**Enquête publique relative au projet de  
modification n°1 du  
plan local d'urbanisme (PLU)  
de la commune de  
LE PERREUX-SUR-MARNE**

***Rapport d'enquête du commissaire enquêteur :  
déroulement, conclusions et avis***

***Enquête publique conduite du lundi 18 septembre au mercredi 18 octobre 2017***

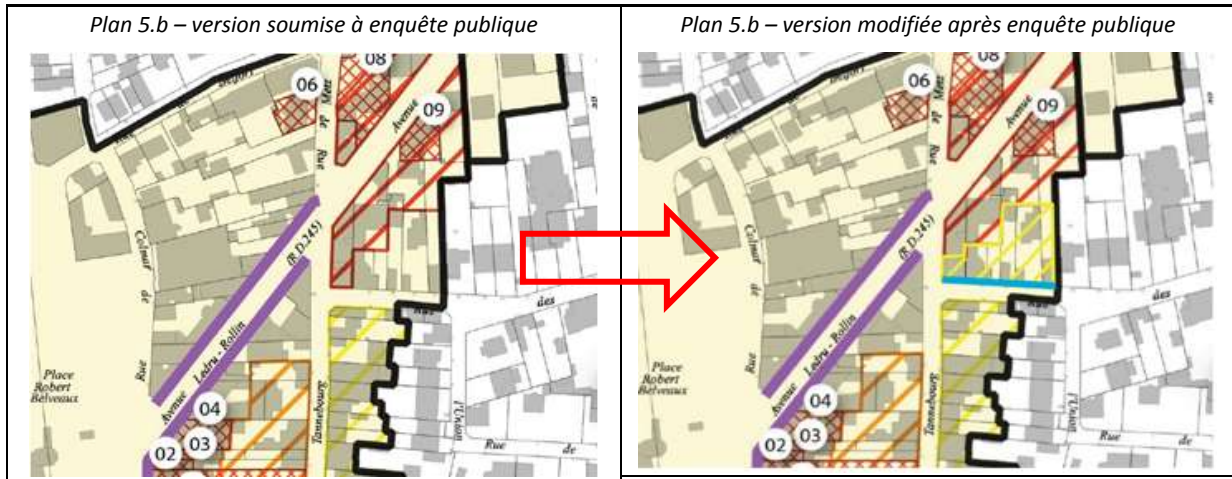
- limiter à 11 m la hauteur maximum au faîtage sur le rue des Cemonceaux (zone URa), avec une extension du secteur à hachures jaunes,
- recul de 5 m avec trait bleu (activités commerciales) dans la rue des Cemonceaux (zones URa et UM),
- protection d'un îlot vert,
- ajout de bâtiments remarquables.

Les hauteurs au sein de la zone URa autour de la gare de Nogent-Le Perreux ont été affinées dans cette modification du PLU afin d'assurer une meilleure insertion urbaine des futures constructions, en prenant en compte le tissu existant et notamment la largeur des voiries, tout en répondant aux exigences de densification autour des gares inscrites dans le Schéma Directeur de la Région Ile-de-France (SDRIF). Les nouvelles hauteurs assurent ainsi un épannelage plus doux entre la place Robert Belvaux et les zones pavillonnaires. L'implantation à l'alignement des constructions le long de l'avenue Ledru Rollin a été choisie afin d'accueillir du commerce en rez-de-chaussée (sauvegarde du linéaire commercial via un trait violet sur le plan 5.b.).

Nous admettons que l'intégration généralisée à la zone URa des règles de prospect et des règles associées (retour de bâtiment autorisé sur 15 m...) entraîne une constructibilité trop importante à l'angle de la rue de Tannebourg et de la rue des Cémonceaux, contraire à ce qui avait été souhaité lors du PLU initial.

- ajout de hachures jaunes sur l'ensemble de la rue des Cémonceaux en zone URa (côté pair) afin de limiter la hauteur des constructions à 12 m.
- ajout d'un linéaire bleu du côté pair de la rue des Cémonceaux afin d'exiger une implantation en recul de 5 m de l'alignement, en continuité avec le reste de la rue classée en zone UM.

Le plan des prescriptions graphiques 5.b. sera ainsi modifié :

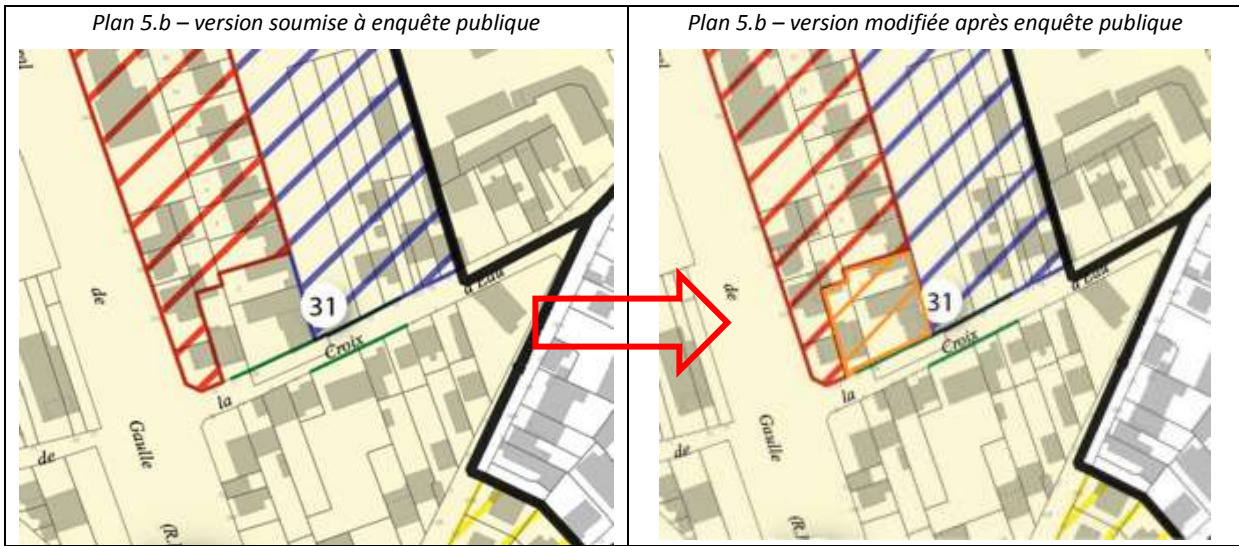
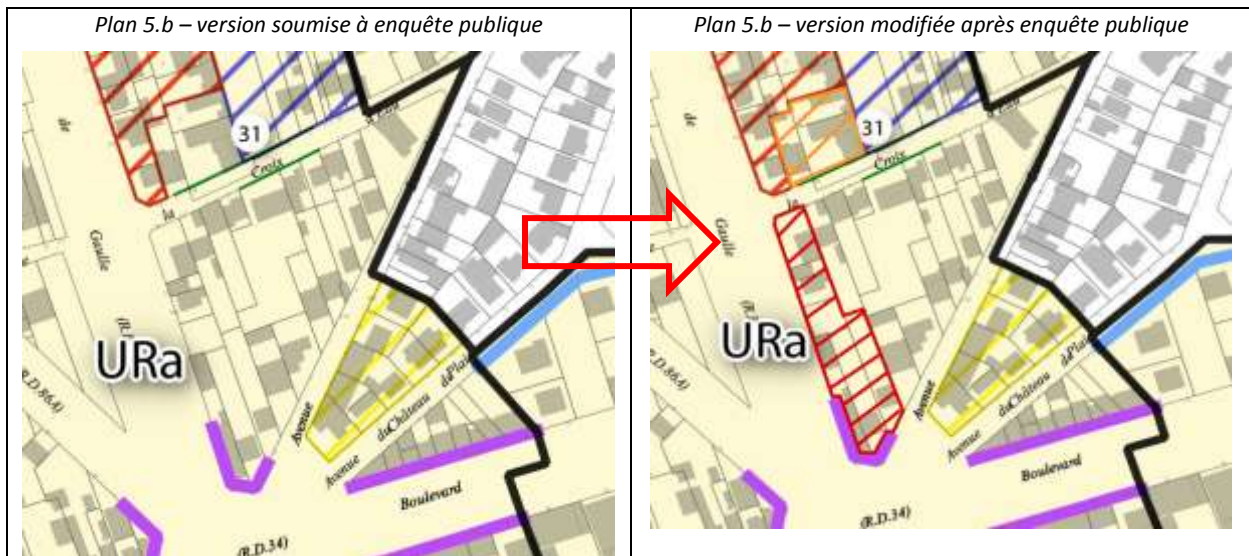
- extension du secteur à hachures jaunes (15 m de hauteur maximum au faîtage) au triangle Lamartine – Croix d'Eau – GI-de Gaulle,
- hauteur  $H=L+4$  dans la rue de la Croix-d'Eau,
- protéger les arbres le long de l'avenue du GI-de Gaulle et du square Leclerc.

Cependant, nous reconnaissons qu'une hauteur de 21 m sur les parcelles A 112, A 113, A 368 et A 367 (et voisines) peut s'avérer élevée par rapport aux hauteurs dans les rues perpendiculaires (rue de la Croix d'Eau et avenue Lamartine) où la règle de prospect s'applique.

Nous proposons donc, en continuité avec le reste de l'avenue de Gaulle, côté des numéros pairs où la hauteur est limitée à 18 m, d'ajouter des hachures rouges afin de limiter la hauteur également à 18 m.

Le plan des prescriptions graphiques 5.b. sera ainsi modifié :

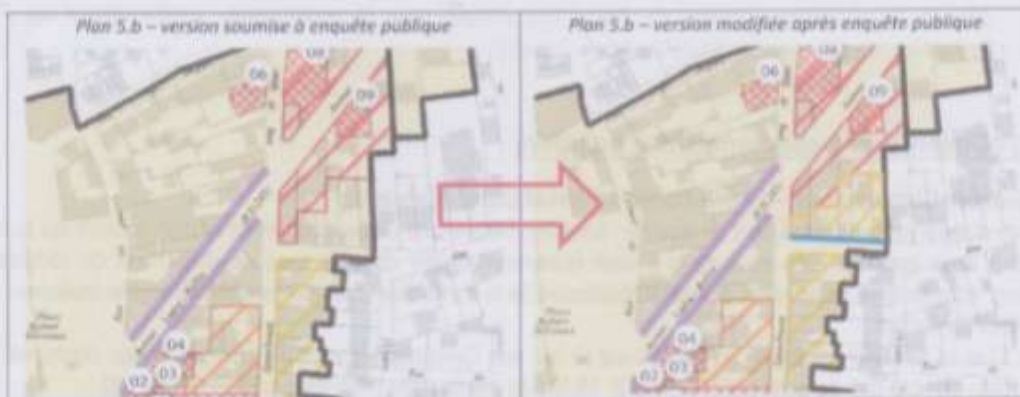
Commentaire du commissaire enquêteur : Quelle suite la collectivité entend-elle donner à ces demandes ?

Observation complémentaire du commissaire enquêteur : une réorganisation des conditions d'accès multimodal à la gare RER, avec simultanément une fonction commerciale autour de la place Belvaux, à concrétiser par exemple en trottoirs élargis, bandes ou pistes cyclables, couloirs bus, stationnement de chalandise ... peut-elle nécessiter des mesures d'emprise à prévoir en emplacement réservés ?

Réponse de l'Etablissement Public Territorial : Les hauteurs au sein de la zone URa autour de la gare de Nogent-Le Perreux ont été affinées dans cette modification du PLU afin d'assurer une meilleure insertion urbaine des futures constructions, en prenant en compte le tissu existant et notamment la largeur des voiries, tout en répondant aux exigences de densification autour des gares inscrites dans le Schéma Directeur de la Région Ile-de-France (SDRIF). Les nouvelles hauteurs assurent ainsi un épannelage plus doux entre la place Robert Belvaux et les zones pavillonnaires. L'implantation à l'alignement des constructions le long de l'avenue Ledru Rollin a été choisie afin d'accueillir du commerce en rez-de-chaussée (sauvegarde du linéaire commercial via un trait violet sur le plan 5.b.)

Nous admettons que l'intégration généralisée à la zone URa des règles de prospect et des règles associées (retour de bâtiment autorisé sur 15 m...) entraîne une constructibilité trop importante à l'angle de la rue de Tannebourg et de la rue des Cémonceaux, contraire à ce qui avait été souhaité lors du PLU initial.

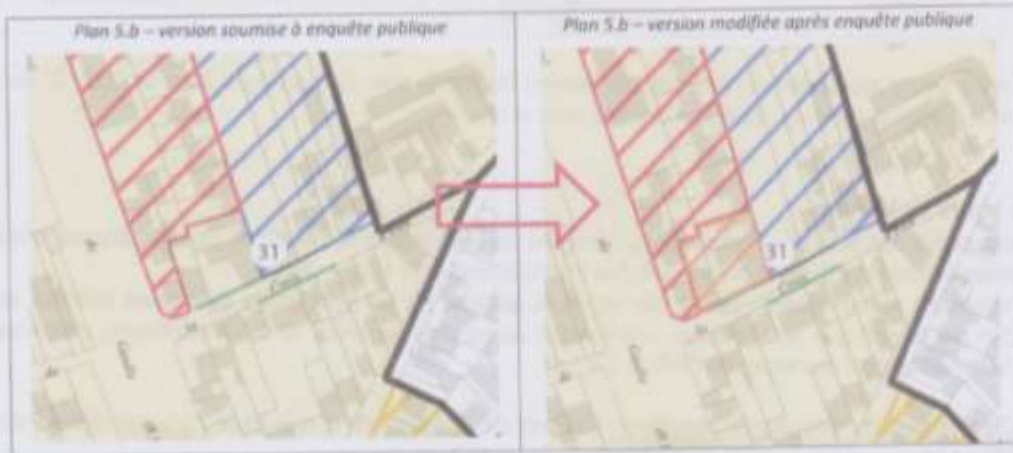
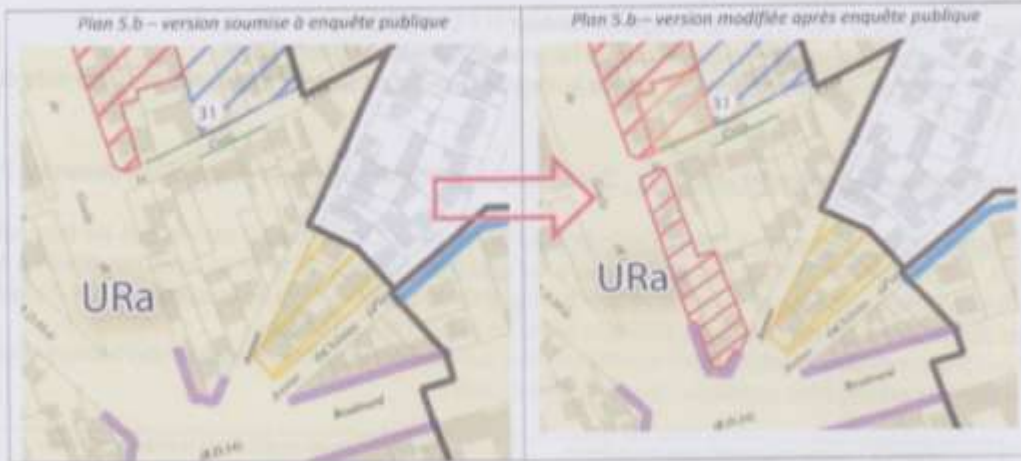
- l'extension du secteur de hachures jaunes (15 m de hauteur maximum au faîtage) au triangle formé par l'avenue Lamartine, la rue de la Croix d'Eau et l'avenue du Général de Gaulle (30.1, 30.2), et choisir un graphisme plus lisible que des hachures jaunes sur fond jaune (17.1) ;
- l'application à la rue de la Croix d'Eau de la règle de hauteur  $H = L + 4$  (23.6) ;
- l'extension du secteur de hachures rouges le long de l'avenue du Général de Gaulle (30.1).

Commentaire du commissaire enquêteur : Quelle suite la collectivité entend-elle donner à ces demandes ?

Le plan des prescriptions graphiques 5.b. sera ainsi modifié :

Concernant le triangle de parcelles entre l'avenue du Général de Gaulle, la rue de la Croix d'Eau et l'avenue Lamartine, le classement en zone URa est en cohérence avec l'OA n° 1 du rond-point du Général Leclerc. Il n'est donc pas envisageable de les changer de zonage. A noter que la nouvelle règle de prospect  $H = L + 2$  limite la hauteur dans la rue de la Croix d'Eau et l'avenue Lamartine afin de faire une transition douce vers la zone pavillonnaire.

Les parcelles donnant sur l'avenue du Général de Gaulle, grand axe départemental menant vers le Val-de-Fontenay, doivent autoriser une certaine constructibilité afin de transformer cet axe en boulevard urbain.

Cependant, nous reconnaissons qu'une hauteur de 21 m sur les parcelles A 112, A 113, A 368 et A 367 (et voisines) peut s'avérer élevée par rapport aux hauteurs dans les rues perpendiculaires (rue de la Croix d'Eau et avenue Lamartine) où la règle de prospect s'applique.
